# Projet de parc photovoltaïque

## de Toulon-sur-Allier (03)

Réponse à l'avis de l'Autorité Environnementale

**Avis n° 2024-ARA-AP-1706**

Tableau 40. Comparaison des variantes

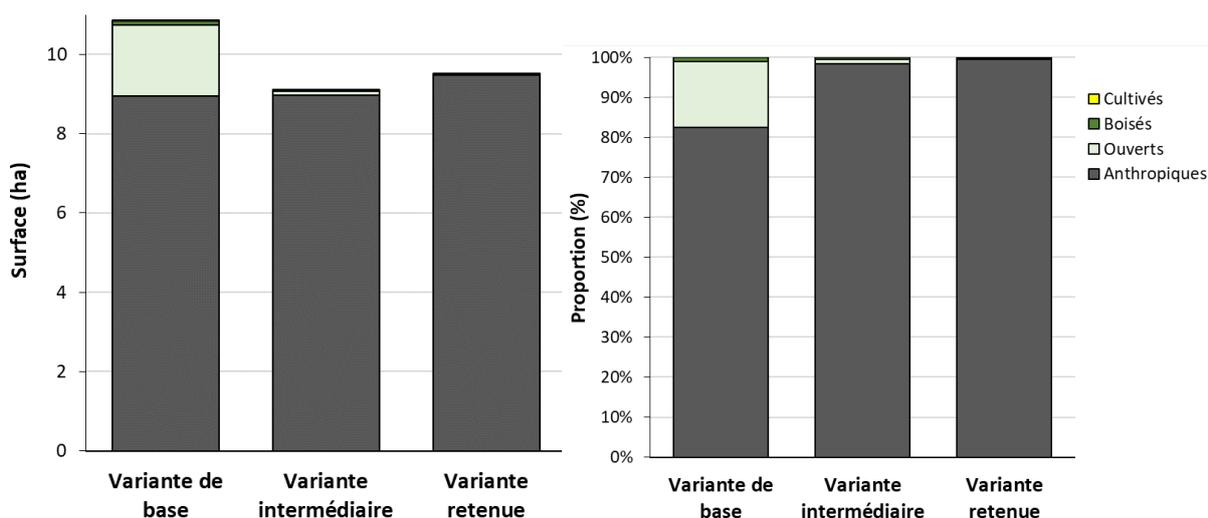
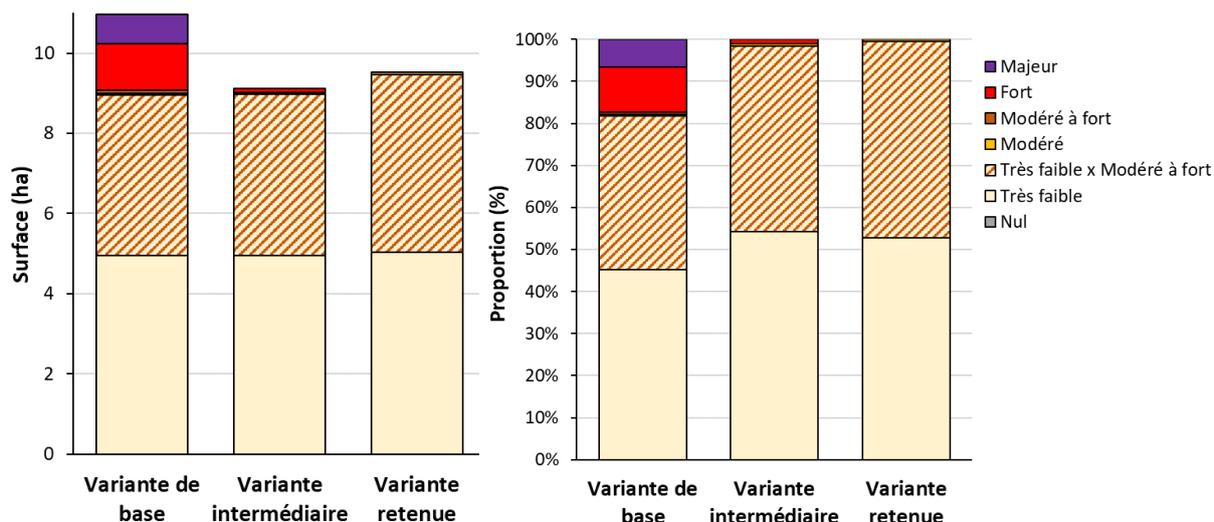
L'Autorité environnementale recommande de présenter les alternatives d'implantation étudiées et la comparaison de leurs incidences environnementales respectives.

Concernant les impacts potentiels bruts sur les habitats et la flore patrimoniale :

Aucune variante n'est concernée par des **habitats d'intérêt communautaire**, des **zones du patrimoine écologique**, de la **ZH** ou des **espèces végétales patrimoniales**.

Concernant les impacts potentiels bruts sur la Faune :

Les enjeux écologiques varient selon les variantes du projet. La variante initiale impacte un habitat à enjeu majeur, tandis que les variantes intermédiaire et retenue l'évitent. Les variantes initiale et intermédiaire affectent un habitat à enjeu fort, mais pas la variante retenue. La variante retenue évite complètement les habitats de l'Œdicnème criard, du Grand Capricorne, et de l'Alouette lulu.

**La variante retenue sur environ 9,52 ha serait la moins impactante** (Tableau 40). C'est celle qui affecterait une **moins grande diversité d'habitats** et concernerait les **habitats au niveau d'enjeux floristiques et écologiques les moins élevés**. Son emprise **évite totalement les principales zones utilisées par la faune**.
